**Statens vegvesen**201003462-15
A:312

Vår referanse:
2013/045734-002

**Søknad om bygging av Øvre Alsåker kraftverk - Ullensvang herad -
vår uttale.**

Fv. 550, Hp 7, km 10,310

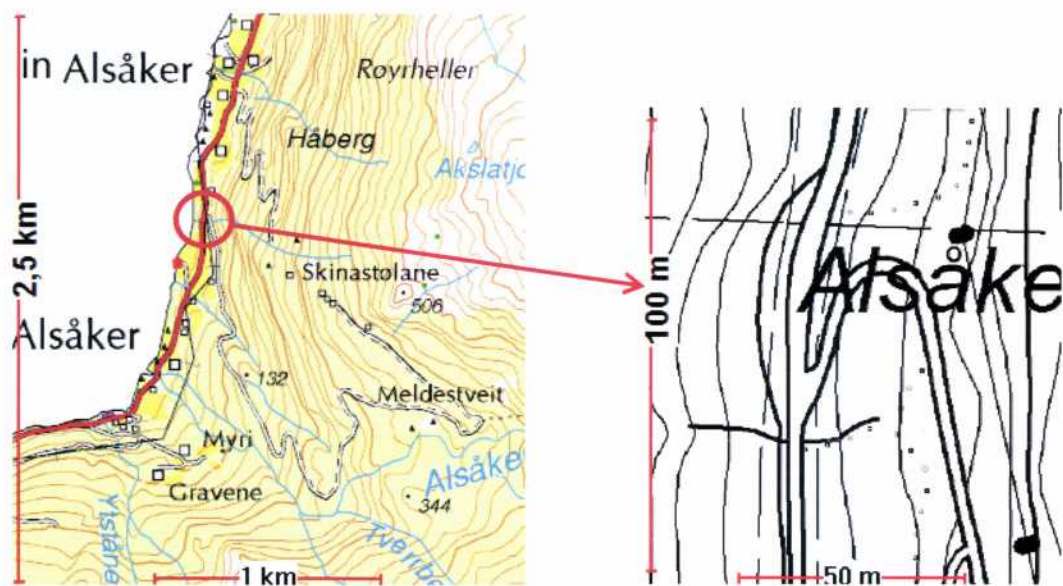
Tilkomst via privat veg som tar av frå fv. 550, Hp 7, km 10,310. Denne avkøyrsla stettar ikkje krava til utvida bruk og må utbetrast/flyttast dersom Øvre Alsåker kraftverk skal etablerast. Manglande svingradius og sikt retning Utne, jf. vedlagte kartutsnitt og vegbilde. I samband med bygging av kraftverket nå det søkjast statens vegvesen om utvida bruk av avkøyrsla på vanleg måte.

Avkøyrsløse har dårleg utforming (svingradius) og for liten sikt retning Utne. Må utbetrast i samband med utbygging av Øvre Alsåker kraftverk.
